INNSPILL TIL ENDRING AV OMRÅDEPLAN FOR KNARVIK SENTRUM

Arc Arkitekter AS er engasjert av Alverporten AS for å utvikle et prosjekt for deres eiendommer innenfor BS7 og BS8 i områdeplanen. På grunn av dette engasjementet fremmer derfor Arc Arkitekter innspill til endringsforslaget på vegne av Alverporten AS.

Skisse av foreslått kjøremønster

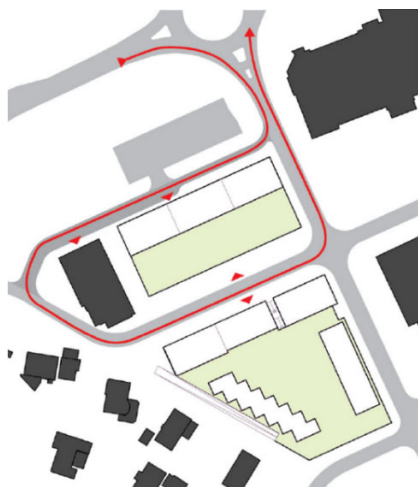
Selv om kommunen har uttrykt at det kun er snakk om retting av feil i plankartet, ønsker vi å problematisere konsekvensene av krav til stenging av Lyngvegen som markert i plankart og §3.1.5.

Dette er utredet i tidligere dispensasjonssøknad til kommunen i sak 20/8216 – 20/40891. Hovedargumentasjonen i søknaden er at bestemmelsesområde #12 som båndlegger ca. halvparten av BS7 mot E39 medfører problemer for gjennomføring av planen så lenge Statens vegvesen har behov for det båndlagte arealet. Dersom delene av feltet BS7 som *ikke* er omfattet av #12 skal kunne utvikles før båndleggingen oppheves må adkomst til delen som *er* omfattet av #12 sikres. Da det ikke er mulig å etablere adkomst til området innenfor #12 direkte fra E39 blir dette arealet inneklemt mellom bebyggelse i arealet som ikke er omfattet av #12 og E39. Lyngvegen er allerede en etablert veg som også er i bruk i dag og løser problemet med adkomst til eiendommen dersom denne opprettholdes.

Dagens utforming av avkjørselen er derimot uheldig med tanke på avstand til rundkjøring på E39, sikt og stigningsforhold. I dispensasjonssøknaden er det derfor foreslått forbedringer i samråd med trafikkonsulent, der det konkluderes med at dersom avkjørselen gjøres enveiskjørt og kun tillater svingbevegelse mot høyre vil det ikke være fare for tilbakeblokkering til E39 og trafikksikkerheten i krysset vil bedres betraktelig i forhold til dagens utforming. Trafikkonsulenten vurderer også at situasjonen for varelevering blir bedre enn etter gjeldende plan.

Vi mener derfor at krav om stenging i plankart og bestemmelser, erstattes med krav til utbedring.

Gatesnitt for Kvassnesvegen i prosjektet Alverporten (BS7 og BS8)

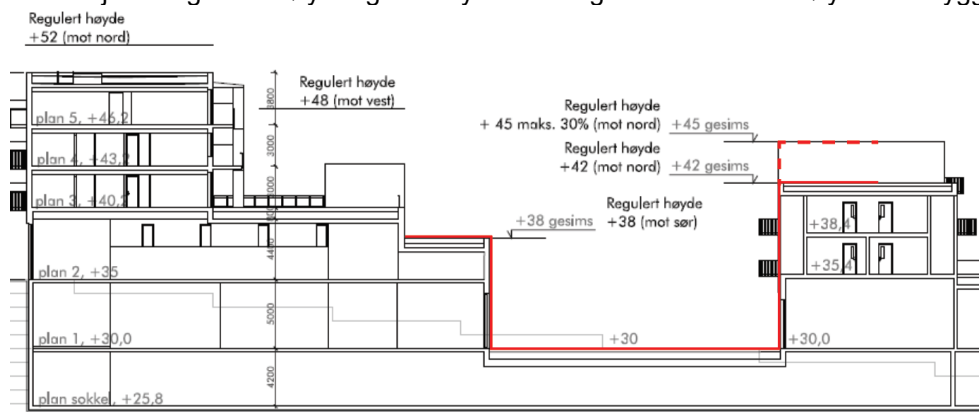
Vi mener også at byggehøyden som er satt mot sør i BS7 (maks. kote +38) mangler en rasjonell motivasjon. Regulerede høyder gir et asymmetrisk gatesnitt der den høyeste bebyggelsen ligger i sør.

Asymmetriske gatetverrsnitt har som oftest til hensikt å sikre gode solforhold i gaterom eller en avtrapping mot eksisterende bebyggelse, men vi kan ikke se at dette er tilfelle her. En byggehøyde på 8m er heller ikke tilstrekkelig til å etablere 2 fulle etasjer med forretning når tekniske krav til takkonstruksjon og energibruk skal oppfylles. Når det i tillegg forutsettes etablering av uteoppholdsareal på tak krever dette ytterligere byggehøyde. Vi ønsker derfor at byggehøyde mot sør i BS7 økes med 2m for at det skal være mulig å oppføre 2 fulle forretningsetasjer mot Kvassnesvegen med uteoppholdsareal på tak.
